Posouzení akustických úprav hlavních chodeb/atrií v 1. NP a 2. NP budovy MŠ Nad Vodovodem

Chotouňská 717/1a, Praha 10

Zpráva číslo 167-SDP-24

Obrázek 2 Projektem navržené úpravy

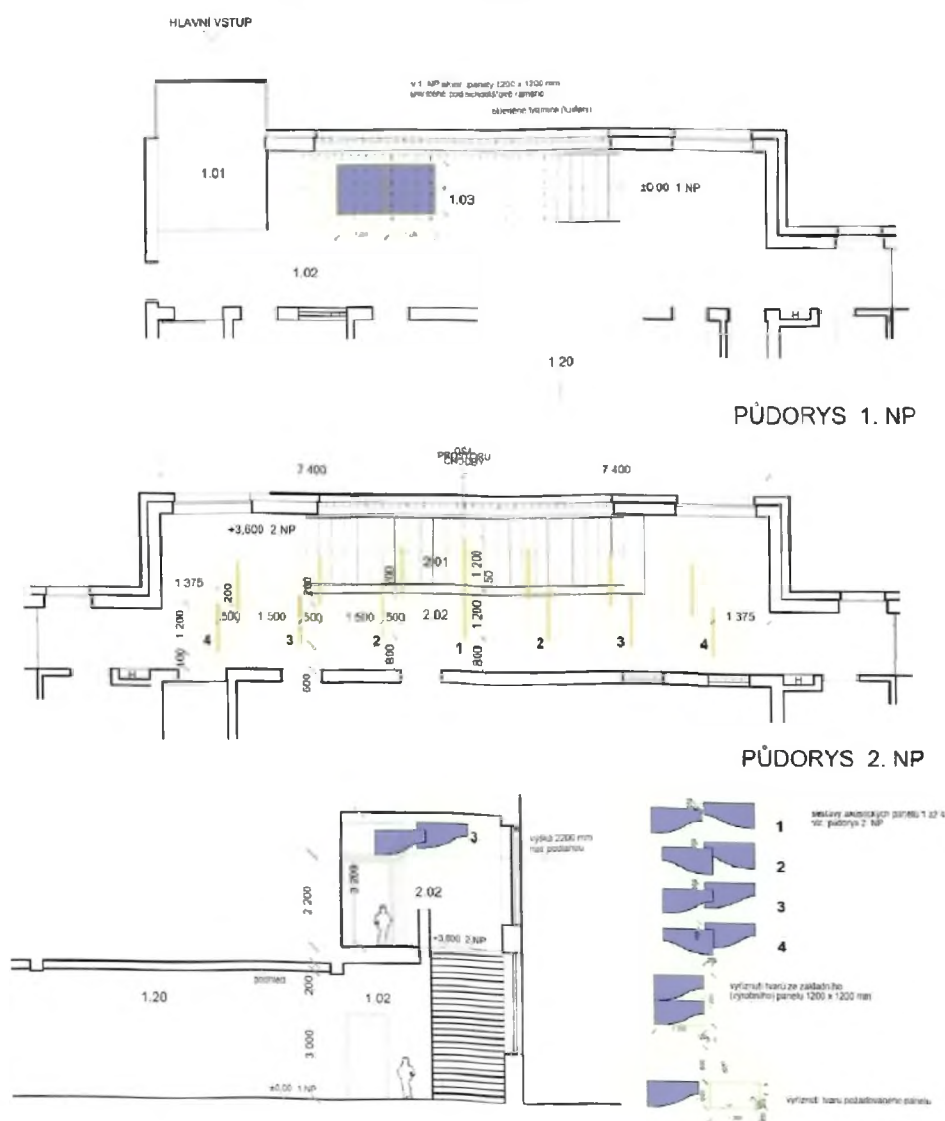
- chodba 1.02 – 2 prvky Ecophon Solo Square o rozměru 1200 mm x 1200 mm x 40 mm umístěné pod ramenem schodiště (plocha cca 3 m²);
- chodba 2.02 – 7 párů svisle zavěšených atypických panelů vyrobených z prvků Ecophon Solo Square (plocha cca 7,5 m²).

Vzhledem k větší ploše akustických prvků uvažovaných ve 2. NP bude v chodbě 2.02 dle očekávání dosaženo významně lepšího zkrácení doby dozvuku než v přízemí. Doporučená hodnota poměru $A/V \geq 0,14$ bude po úpravách na chodbě 2.02 částečně dodržena (v pásmech 1000 Hz a 2000 Hz, v pásmech 250 Hz a 500 Hz bude poměr nižší). Na chodbě 1.01 bude tento parametr pouze $A/V \sim 0,10$. V souvislosti s kratší dobou dozvuku bude i snížení celkové hladiny akustického tlaku na chodbě ve 2. NP příznivější ($\Delta L \sim 2-2,5$ dB ve 2. NP v porovnání s $\Delta L \sim 0,7$ dB v 1. NP).

Prakticky to znamená, že akustická opatření budou na chodbě 2.02 subjektivně zaznamatelná, zatímco na chodbě v 1. NP, kde se již nyní částečně projevuje příznivý vliv akustického podhledu v navazující chodbě 1.20, se situace v podstatě nezmění.

Pro zajištění uspokojivých akustických podmínek proto doporučujeme zejména v prostoru chodby 1.02 instalovat podstatně více pohltivých prvků – např. 5 až 7 dalších panelů Ecophon Solo Square horizontálně zavěšených na vhodných místech pod stropem mezi světly a čidly. Obecně platí, že čím více budou prostory chodeb zatlumeny, tím lepších akustických podmínek bude v provozu mateřské školy dosaženo.

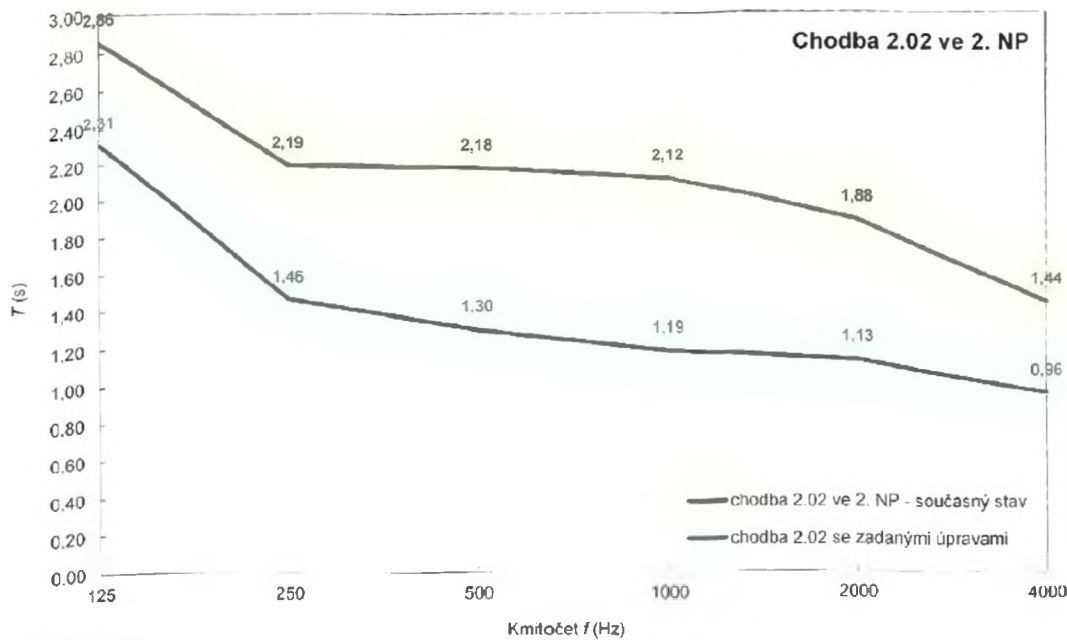
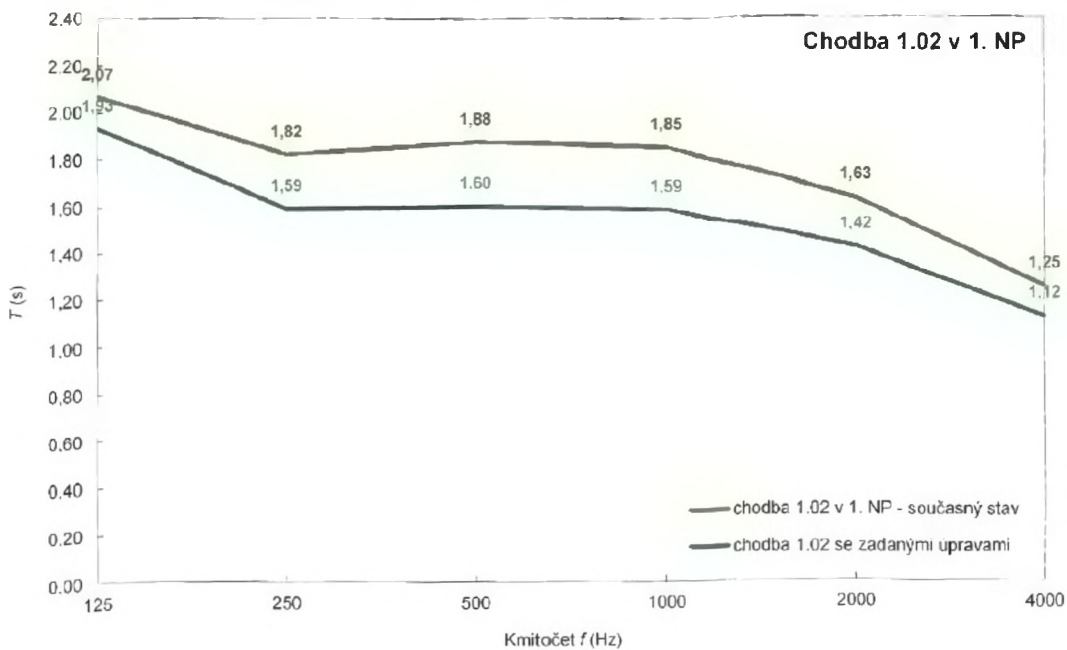
Doba dozvuku s navrženými akustickými úpravami byla vypočítána dle zásad ČSN 73 0525 s využitím Eyringova vztahu a změřených hodnot T_{20} (s) v současném stavu.
